PROJET DE RENOUVELLEMENT DU PARC EOLIEN DE MARSANNE DROME (26)

REPONSE A L'AVIS DE LA MRAE AUVERGNE-RHONE-ALPES

JANVIER 2022

CEPE DE MARSANNE

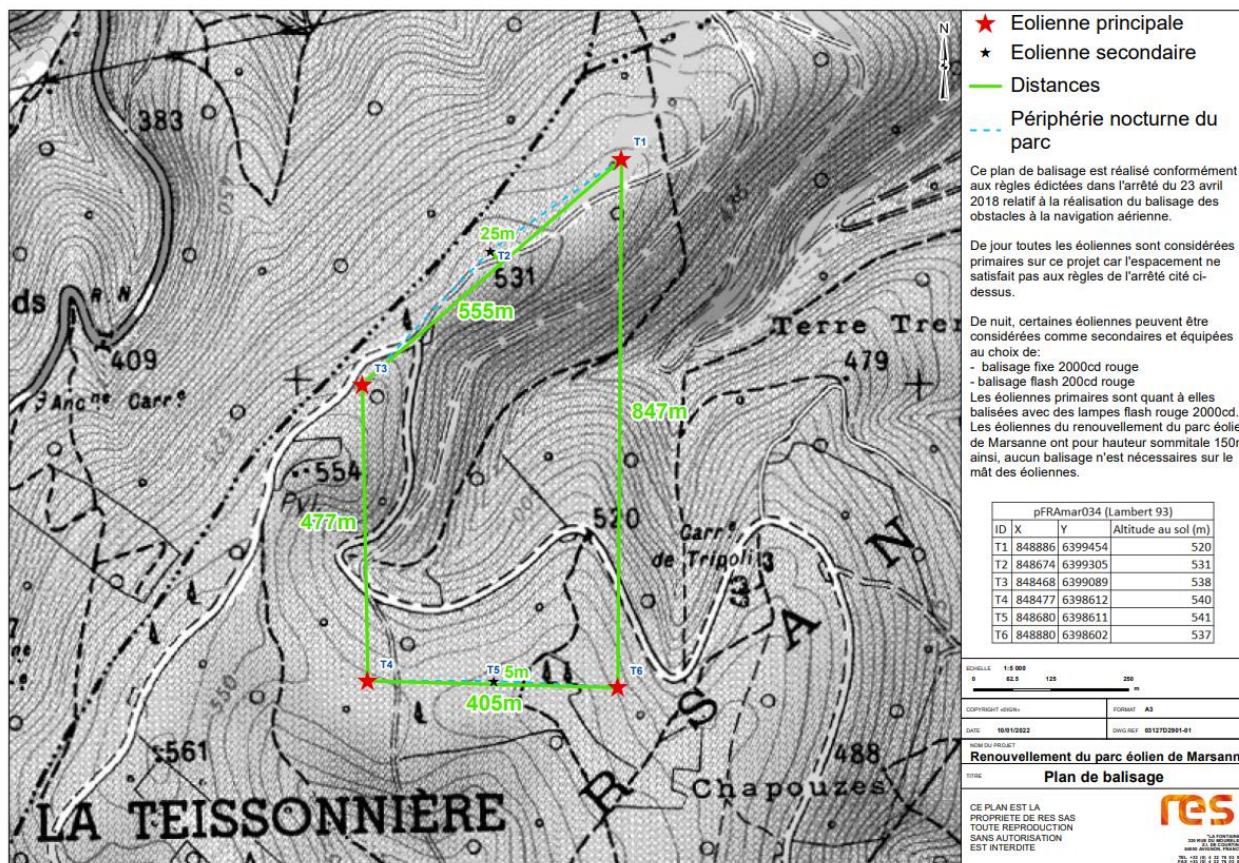
Avis de la MRAE : La pollution lumineuse générée par le balisage du parc est évoquée et qualifiée de faible au regard de celle de la vallée du Rhône à l'ouest. Une atténuation est attendue du fait de la végétation. Ces conclusions ne sont pas étayées par des photographies et des photomontages nocturnes.

La question de la pollution lumineuse due au balisage aéronautique des éoliennes est traitée pages 551 et 552 de l'étude d'impact.

La distance entre les éoliennes du projet de renouvellement de Marsanne permet de considérer les éoliennes T2 et T5 comme secondaires (cf. carte du plan de balisage ci-dessous). Les éoliennes secondaires sont équipées au choix d'un balisage fixe 2000cd rouge ou d'un balisage flash 200cd rouge alors que les éoliennes primaires sont équipées d'un balisage flash rouge 2000cd. Le balisage sera installé au niveau de la nacelle pour les éoliennes du projet de renouvellement.

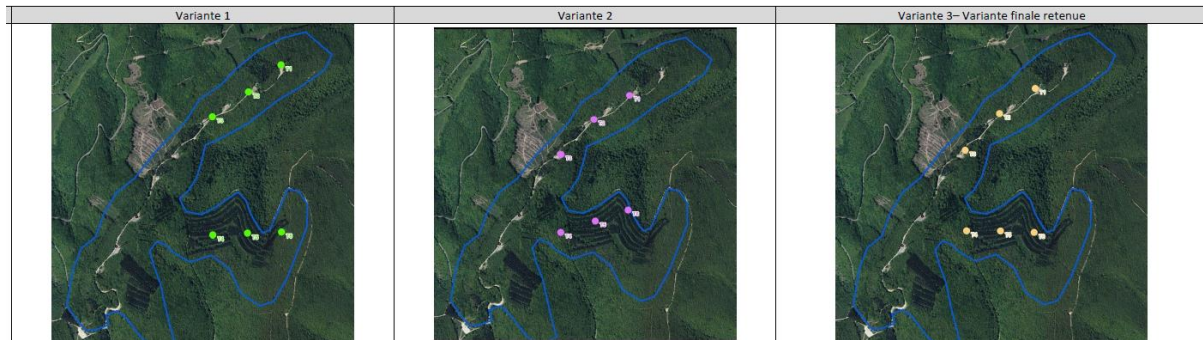
Avis de la MRAE : L'Autorité environnementale recommande d'étayer le choix effectué de ne pas réduire le secteur Ne déjà existant sur le modèle du nouveau secteur Ne, au plus près de l'implantation des éoliennes et des aménagements associés, à titre de mesure de réduction des incidences de la mise en compatibilité du PLU.

L'autorisation environnementale relative au projet sera accordée lorsque la délibération d'approbation de la DPEMC du PLU sera exécutoire. Ainsi, si le zonage du parc actuel passe de Naturel éolien (Ne) à Naturel (N), sur tout ou partie du parc existant, se posent les questions de l'exploitation et surtout du démantèlement de deux éoliennes actuelles qui seraient alors hors zone Ne (éoliennes T3 et T8), définie comme la zone d'implantation des éoliennes dans le PLU de Marsanne. En effet, la future implantation des éoliennes ne correspond pas exactement à l'implantation des éoliennes actuelles en raison de questions techniques. Par conséquent le zonage au plus près des éoliennes actuelles ne se superposerait pas au futur zonage au plus près des éoliennes à venir.

C'est pourquoi il a été fait le choix de ne pas réduire la zone Ne actuelle dans le cadre de cette déclaration de projet emportant mise en compatibilité du document d'urbanisme.

Toutefois, le périmètre de la zone Ne sera retravaillé dans le cadre du Plan Local d'Urbanisme intercommunal de la Communauté d'Agglomération MONTÉLIMAR AGGLOMERATION, en cours d'élaboration, afin d'être au plus près des éoliennes. L'approbation de ce PLUi n'étant pas programmée avant 2024, l'autorisation environnementale aura été accordée et le démantèlement des éoliennes concernées par cette mesure effectué, le reclassement de ce secteur en zone N ne sera donc plus problématique.
